迎宾大道路灯改造提升项目招标文件澄清

各投标人：

经研究，对本项目招标文件作以下澄清，若与招标文件不一致处，按照澄清文件执行。

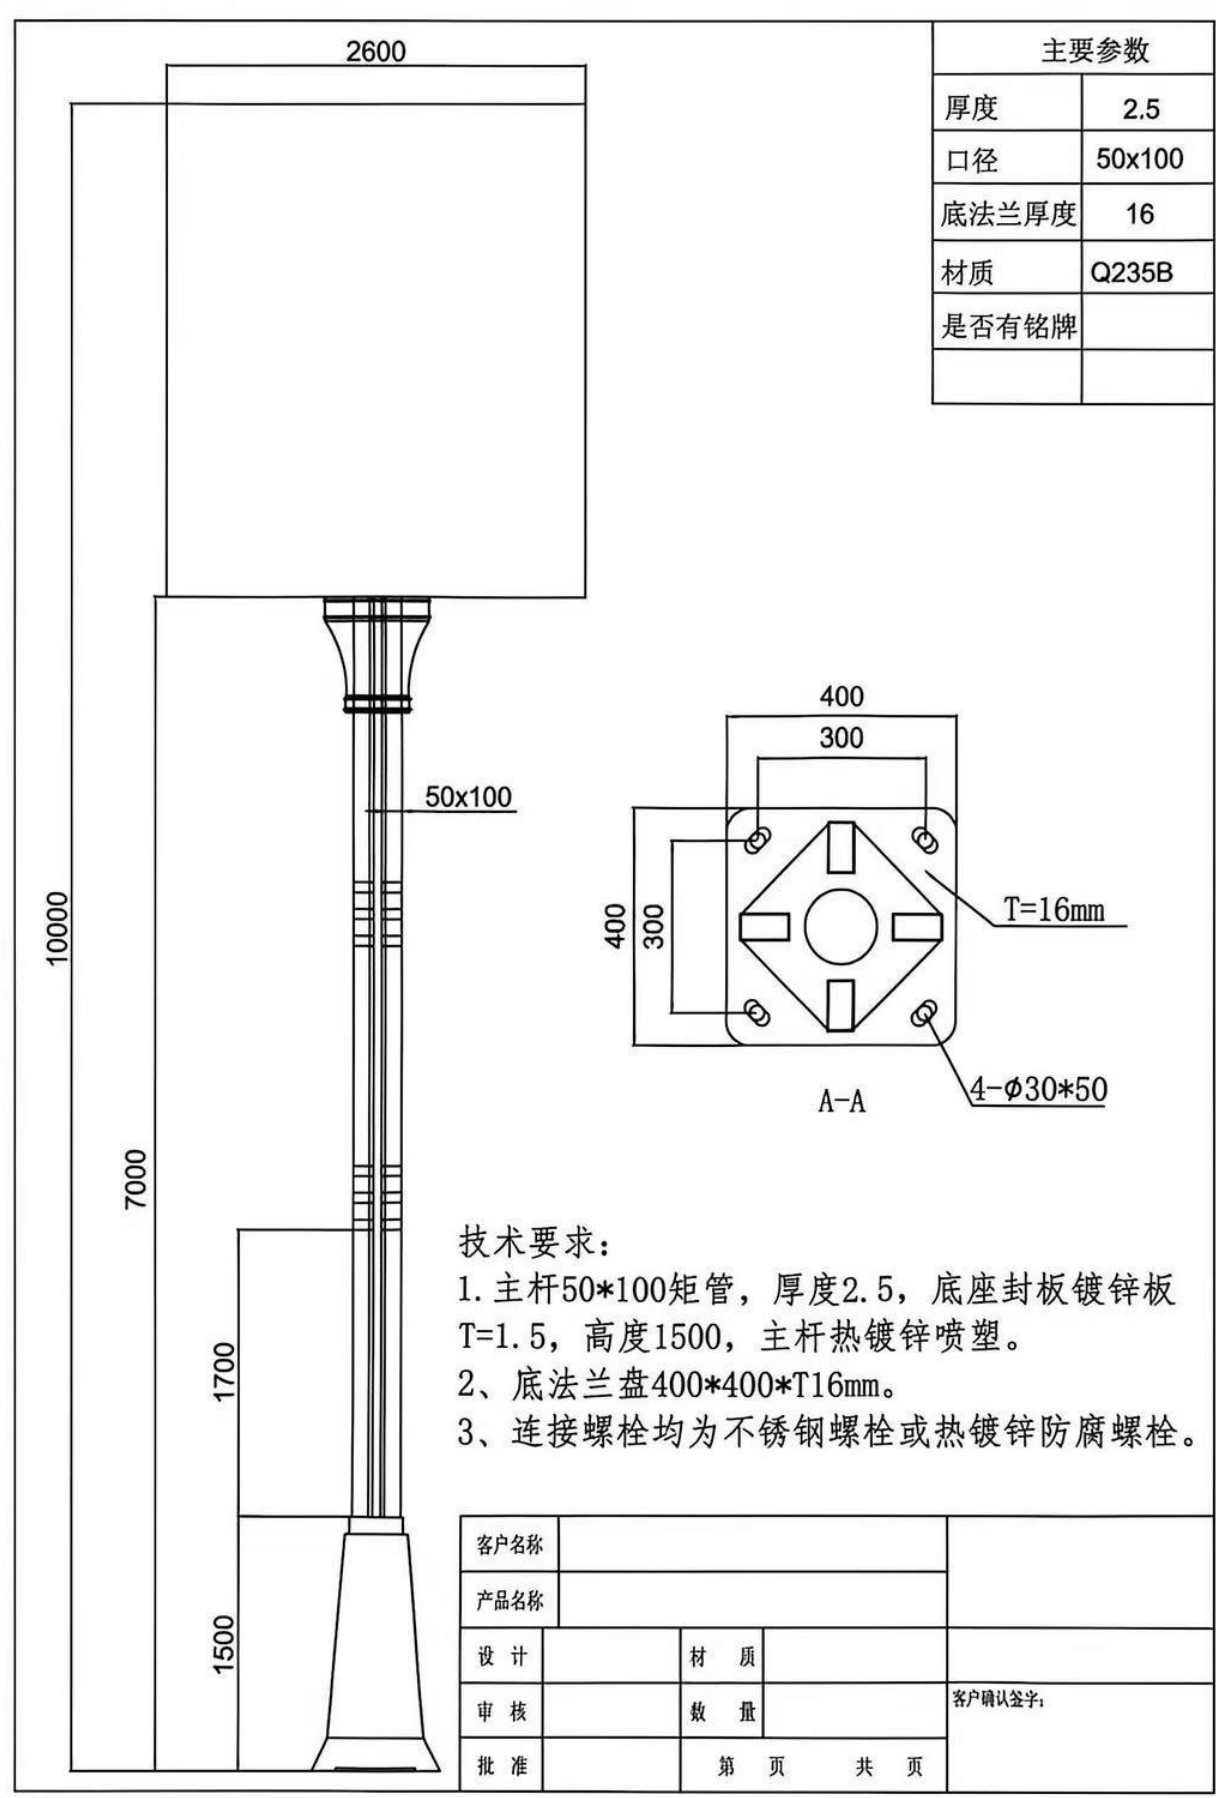
2. 图纸为现有路灯示意图（后附），对投标产品具体规格未做限定，法兰链接在灯杆 7m 处，图纸内未明确的数据，请自行踏勘现场，未明确的数据后期根据路灯头与灯杆链接要求进行确定，要求保证路灯整体美观、统一，以上存在风险已明确告知，报价自行考虑。
